# ISTRES – SUEZ : La vapeur, les fumées de combustion CSR, et la piste d'aviation

Rédacteurs :  
Philippe G. et  
Bernard D. –  
administrateurs  
du CAN – Env

L'enquête publique en cours du projet de SUEZ porte :

Photo 04 - Vue sur le centre de tri

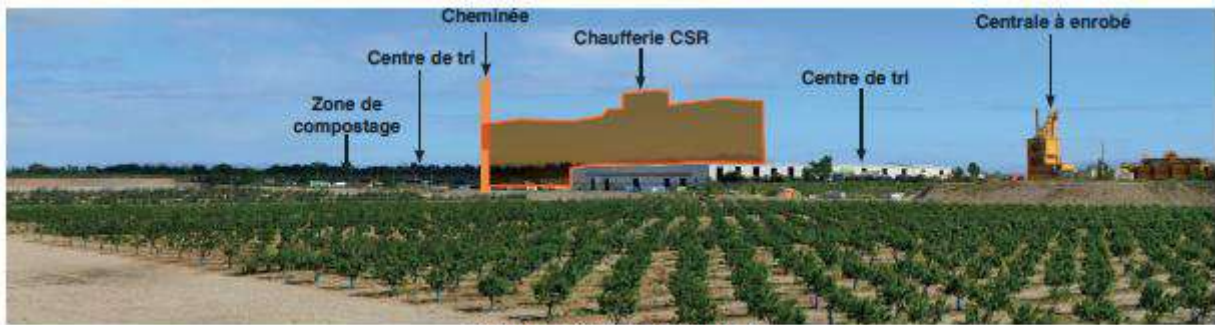
Le projet pourrait être refusé ou modifié fortement si :

- la cheminée de 45 m de haut **pénètre une surface de protection de la piste sans possibilité de dérogation,**
- les services de défense estiment un **risque pour les trajectoires d'approche/décollage,**
- les contraintes radar / sécurité aérienne sont incompatibles.

- la hauteur des cheminées, ici 45 mètres, ce qui semble anormalement haut vu la proximité de la piste,
- les panaches,
- les équipements métalliques,
- les grues temporaires,
- les obstacles aux approches.

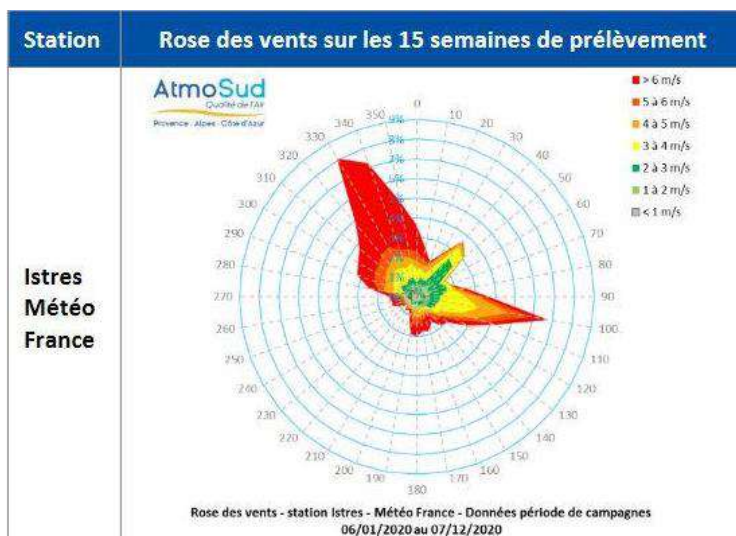
Les ascendances thermiques peuvent :

- faire monter brutalement l'avion,
- puis le faire décrocher en sortie de thermique,
- ou provoquer une perte de contrôle à faible vitesse.

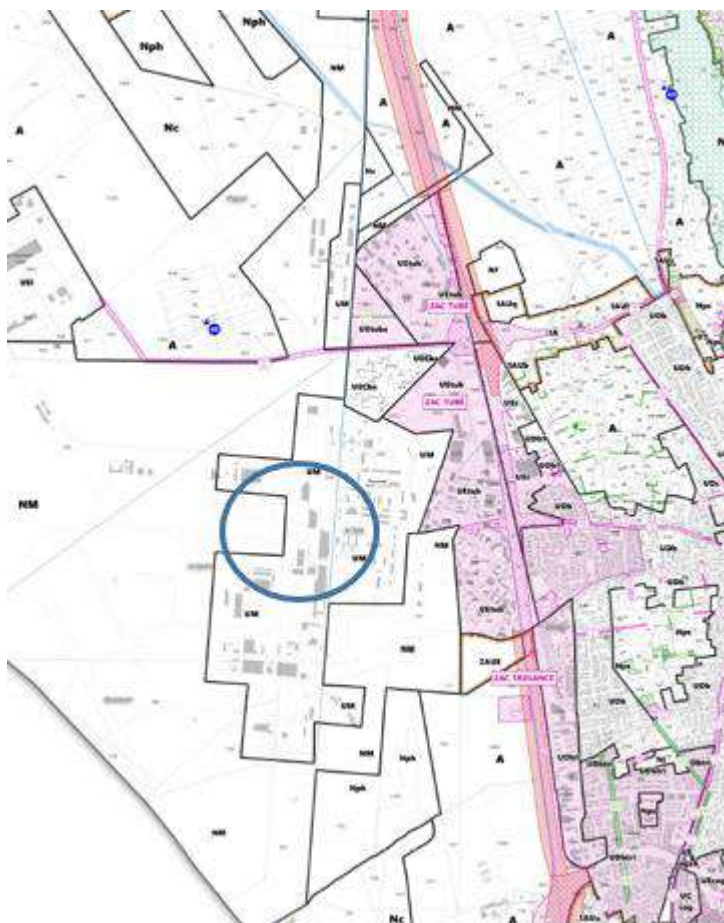
L'emprise se situe en zone UM. Source (p. 171) : [https://plui.ampmetropole.fr/assets/documents/13047\\_reglement.pdf](https://plui.ampmetropole.fr/assets/documents/13047_reglement.pdf)

L'ouvrage de Suez est-il nécessaires aux services publics ou d'intérêt collectif ?
